Da Comitato Salvaguardia Ambientale Valnure

A: Servizio Valutazione Impatto e Promozione Sostenibilità Ambientale
Dott. Valerio Marroni
Vipsa@postacert.regione.emilia-romagna.it

Oggetto: Considerazioni sulla VIA presentata da Buzzi Unicem per la concessione della cava di Albarola-Canova

Nella Figura 24 la distribuzione del 90.4° percentuale delle concentrazioni su 24h di PM10 su base annuale prevede per i suddetti ricettori i seguenti valori:

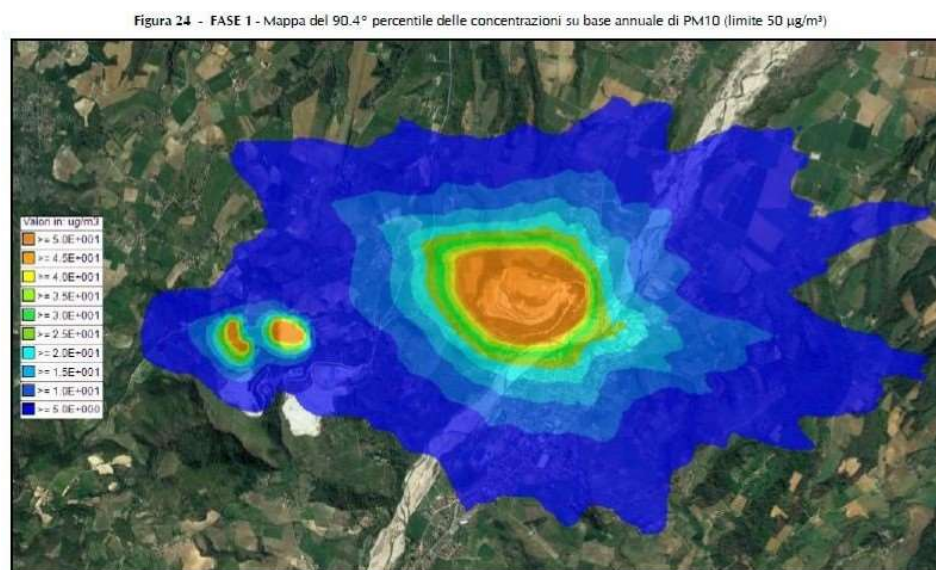
Pur inserendo correttamente all'inizio dello studio della emissione di PM10 i valori medi riscontrati nelle aree di Albarola e Canova pare non essere considerato che le PM10 che saranno generate dai lavori dei cantieri SONO AGGIUNTIVE a valori medi che non sono esattamente a zero, un dato in comune con tutta la provincia di Piacenza. Altro punto è che non viene citato è il valore di PM10 generato dal futuro traffico di

camion che trasporterà la marna da Canova ad Albarola nè tantomeno quello dei mezzi che trasporteranno 35.000 m^3 di terreno di copertura da Albarola a Canova. Mentre in un altro punto del corposo documento si offre la soluzione

di bagnare le strade interne dei cantieri, lavare i camion e coprire tutti i trasporti per ridurre le polveri. Dunque non si calcola un dato che invece è certo e perfettamente a conoscenza di Buzzi Unicem. Nelle aree immediatamente adiacenti ai cantieri le PM 10 avranno valori molto alti.

A questo proposito riteniamo sia necessario installare centraline di rilevamento degli inquinanti nei pressi delle zona abitate come Albarola e Ponte dell'Olio poichè il mix
